Vandens tiekimo ir nuotekų surinkimo tinklų statyba Ramučiuose

Rangos Sutartis Nr. 2018/09/05/22

2019-05-27 Nr.VPSD-93

ATSAKYMAI Į KLAUSIMUS

VANDENTIEKIO KANALIZACIJOS ŠULINIO KORTEL? NR.83

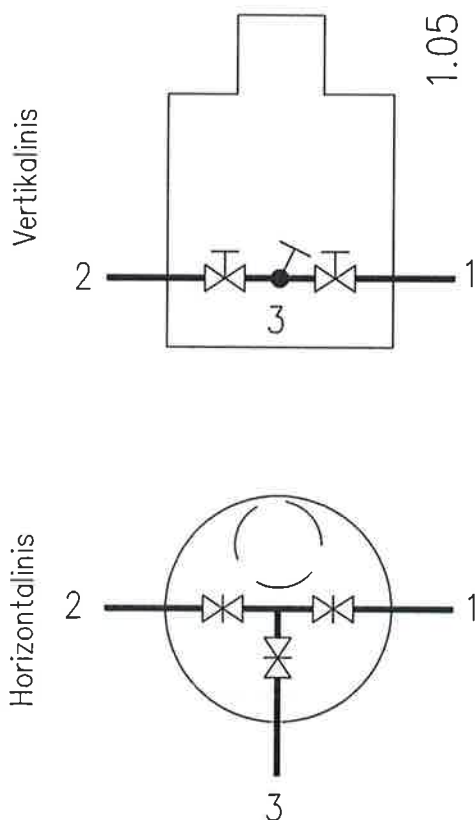
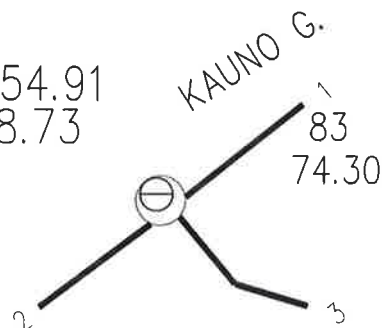
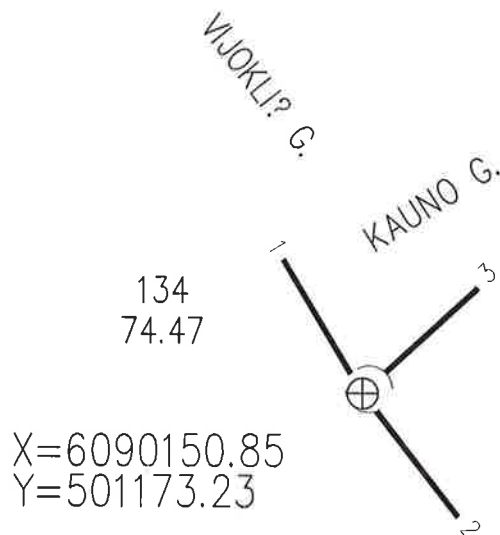
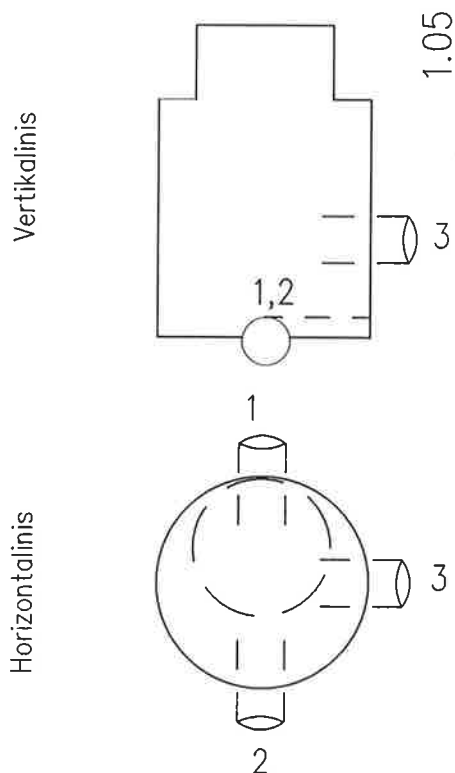
5. Prašome pateikti vandentiekio ir buitinių nuotekų šulinių kortelės prisijungimams:

- Beržų g. ir Ramunių g. sankryžoje.
- Beržų g. ir Vijoklių g. sankryžoje.
- Zversos g. ir Dainavos g. sankryžoje.
- Bielinio g. pasijungimui.
- Vyšnių g. ir Beržų g. sankryžoje.
- Kauno g. ir Vijoklių g. sankryžoje.
- Gėlių g. ir Gėlių 1-asis takas (tik vandentiekio tinklams).

Arba pateikite šių esamų tinklų kadastrines bylas.

Atsakymas: Pridedamos vandentiekio ir buitinių nuotekų šulinių kortelės (priedas Nr.2).
